Réponse au document de l'enquête publique

Version 3

Date : 29 mai 2007

Ce document présente le résultat au 29 mai 2007 des réflexions de l'Association du Littoral de Penvenan, concernant le projet de SPPL, dont nous avons pris connaissance le 24 avril 2007. Dans les pages qui suivent, nous formulons des observations générales, puis nous passons en revue les sites pour lesquels le projet nous paraît plus particulièrement poser des problèmes. Ce document intègre de manière cumulative le contenu des versions 1 et 2.

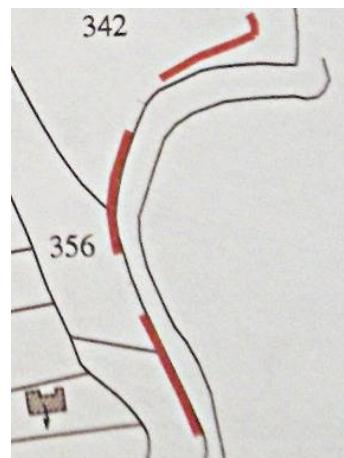
8. Quelle est la signification du trait bleu clair qui longe une partie de la parcelle 369, puis la parcelle 587 à la parcelle 272 sur l'estran, puis à l'intérieur des parcelles 283 à 1850, puis au droit des parcelles 1850 jusqu'à la route submersible qui va au port. Quelle est la signification du trait noir sur l'estran face à la parcelle 342 jusqu'à la parcelle 1934 ?

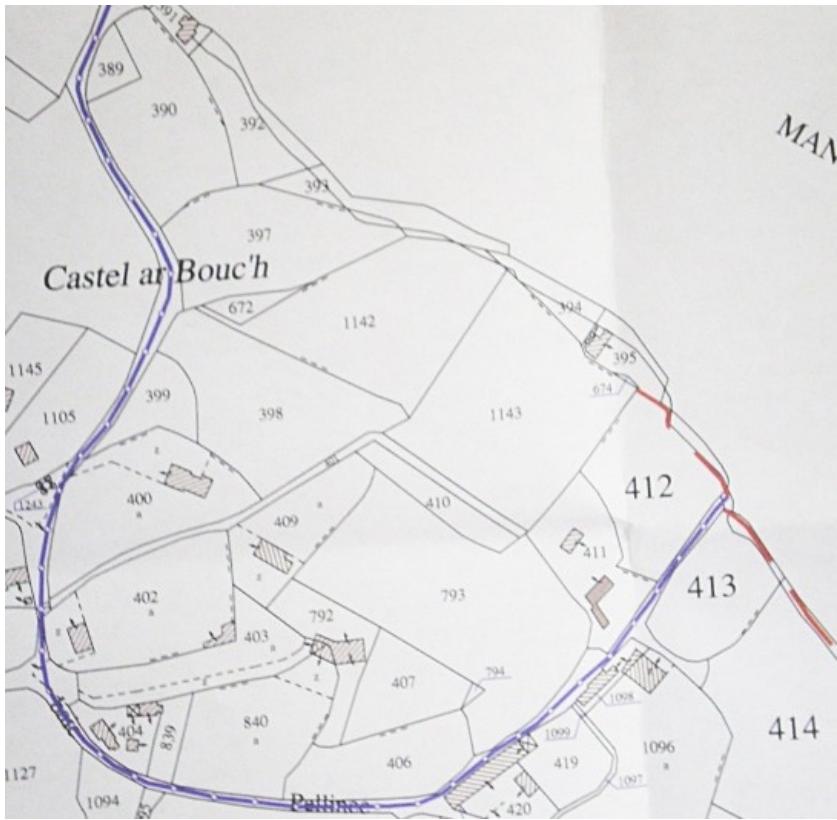
Nous notons qu'une chicane vient d'être renforcée sur le tracé, parcelle 798, et une autre installée à l'ouest de la parcelle 369. Cependant, entre ces deux endroits, sur les deux accès au domaine public maritime des parcelles 369 et 798, le passage des chevaux a encore été constaté durant l'hiver 2007, et le 7 mai 2007, un groupe d'une quinzaine de VTTistes est passé par dessus les chicanes, en protestant.

Tant que n'ont pas été résolus les problèmes liés à l'absence d'assainissement collectif et au ruissellement des eaux pluviales du bassin versant des secteurs des chemins de la Marine et de Disken An Aod, une suspension provisoire de la SPPL sur les parcelles 706, 802, 797, 798, 379 et 380, nous paraît souhaitable. Nous proposons que soit retenu un tracé alternatif qui emprunte le chemin de Disken an Aod, puis le chemin de la Marine, pour rejoindre le tracé du projet par la rue de la baie de Pellinec, puis la voie communale n°84 (chemin de Ty Glas), jusqu'à sa limite avec le domaine public maritime, entre les parcelles 412 et 413.

Quand auront été réalisés les travaux d'assainissement et de l'écoulement satisfaisant des eaux pluviales et de protection du bas de la falaise sur le trait de côte encore menacé (bas de la parcelle 369), la SPPL pourra emprunter le tracé du sentier existant, jusqu'au chemin communal n°90 de Castel ar Bouc'h, parcelles 706, 802, 797, 798, 379 et 380, après drainage des eaux de ruissellement.

Le mur de l'ancienne pêcherie.

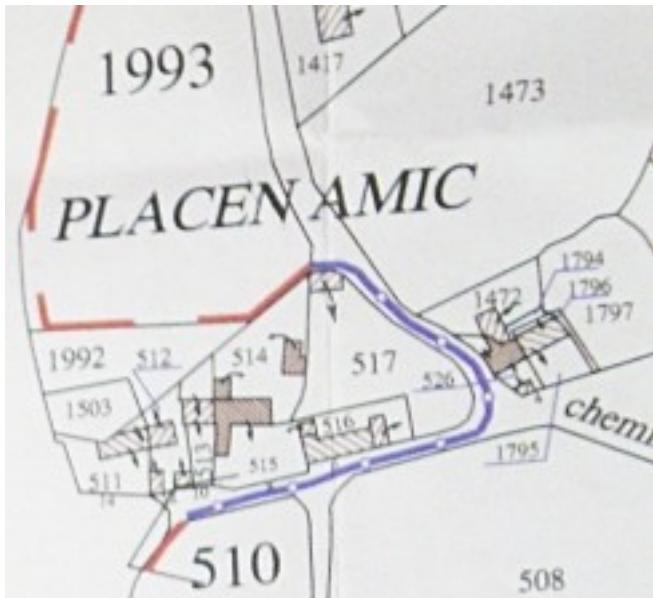
Le trajet prévu au travers de la parcelle 504 correspond à la partie la plus profonde et la plus humide de la roselière. Ce tracé serait traumatisant pour les rousserolles effarvattes qui se reproduisent dans les chaumes secs des roseaux (*phragmites australis*). Les roseaux entre le mur extérieur de la roselière, (mur de l'ancienne pêcherie) et le tracé prévu seraient condamnés à terme.

De plus, le projet présenté nécessiterait d'éventrer un mur talus de 1m de hauteur sur 2m de largeur, surmonté d'une haie de végétaux protecteurs d'une hauteur de 3 mètres, nécessitant l'intervention d'engins lourds, incompatibles avec la non accessibilité et la fragilité de ce site, qui fait l'objet d'une fiche spécifique Natura 2000. La liste des travaux ne prend pas non plus en compte la nécessaire traversée de deux ruisseaux.

Nous proposons donc que la SPPL emprunte, après consolidation, le parcours déjà fréquenté par les piétons, à savoir, le mur de l'ancienne pêcherie. Ce trajet résout les problèmes précédemment évoqués et offre une vue incomparable sur la baie de Pellinec. Une signalisation devra inciter les piétons à emprunter le gué existant dès que la marée le permet, pour ne pas amener une trop forte fréquentation sur ce site fragile.

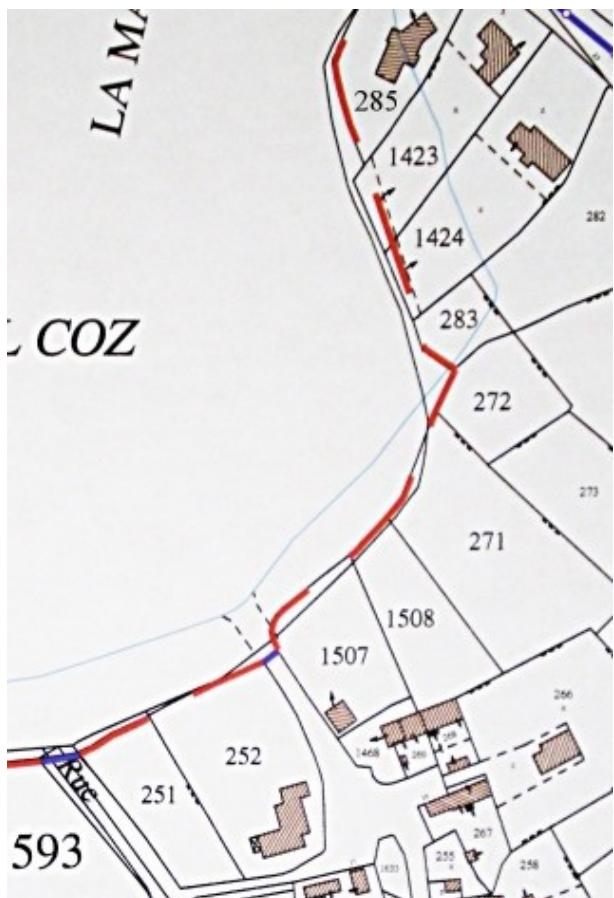
Les propriétaires des parcelles 1454, 1499 et 1500 doivent consolider leurs murs, suite aux tempêtes d'hiver. Une fréquentation régulière sur ces murs agraverait ce problème.

Les marches prévues pour accéder à la parcelle 1454 doivent tenir compte de l'exposition plein ouest. Il est inutile de contourner l'éperon rocheux (parcelle 1452) par le sud, le passage nord étant tout à fait praticable. Nous émettons les plus vives réserves quant à la poursuite du cheminement sur les zones humides 1505, 585 et 586. La liste de travaux ne mentionne pas le passage du ruisseau séparant les parcelles 585 et 586.

L'estran est tout à fait praticable aux heures de randonnée par le chemin de roulement. Aux heures de marée haute de vive eau, il est tout à fait possible d'emprunter la rue de l'île Marquer, peu fréquentée, qui respecte la sécurité des piétons et offre une vue sur la baie, comme les concepteurs du GR 34 l'ont remarqué.

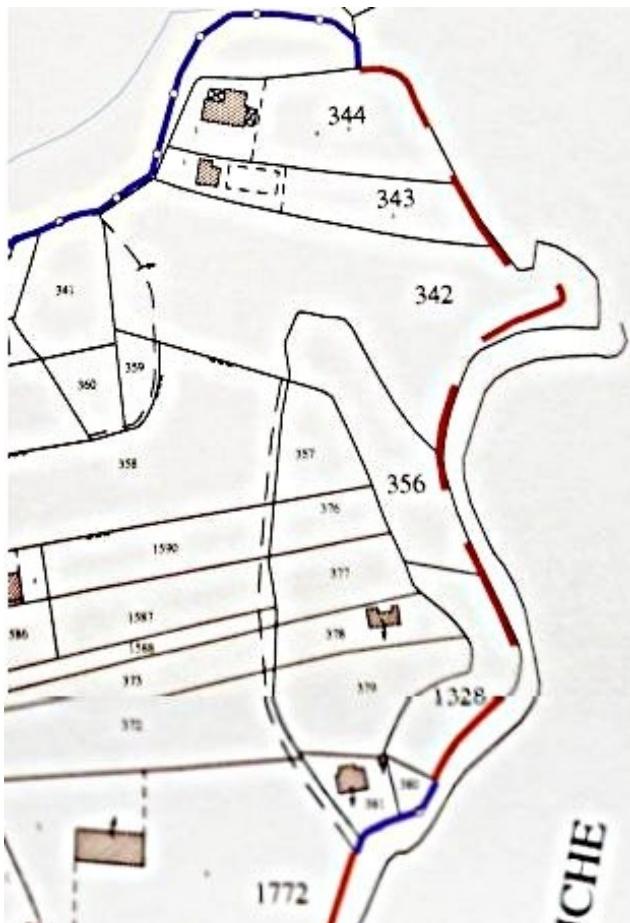
L'antenne (tracé en impasse) prévue sur les parcelles 297, 296 et 293 est illégale. Il est stipulé, page 92 de l'ouvrage « Le littoral », qu'un tracé qui se termine en impasse est considéré comme ne répondant pas aux prescriptions de la loi. L'article L 160-6 du Code de l'Urbanisme définit pour la SPPL « une servitude destinée à assurer exclusivement le passage des piétons ce qui exclut l'idée d'un stationnement prolongé des piétons sur les terrains gérés par la servitude (page 101 du « Littoral », Norbert Calderaro, éditions le Moniteur, ISBN 2-281-12369-3, 2005).

Nous proposons que cette antenne en impasse soit supprimée.

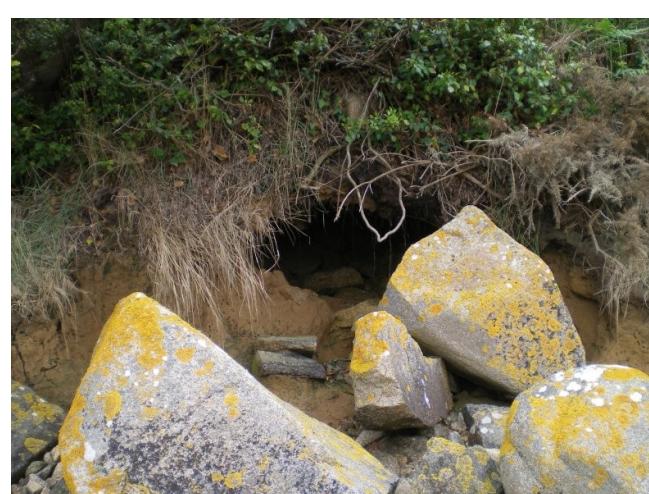
Le projet n'a pas pris en compte la fragilité et l'état de dégradation du bord de mer (parcelles 344, 343, 342, 356, 1328). Il y a des excavations importantes dans l'argile, sous la végétation. Au sud de l'éperon rocheux, la parcelle 1328 est constituée de remblais meubles.

Nous proposons que la SPPL après avoir longé la parcelle 341 sur le domaine public maritime, traverse les parcelles 342 et 356 pour rejoindre le domaine public maritime au nord des excavations sus mentionnées.
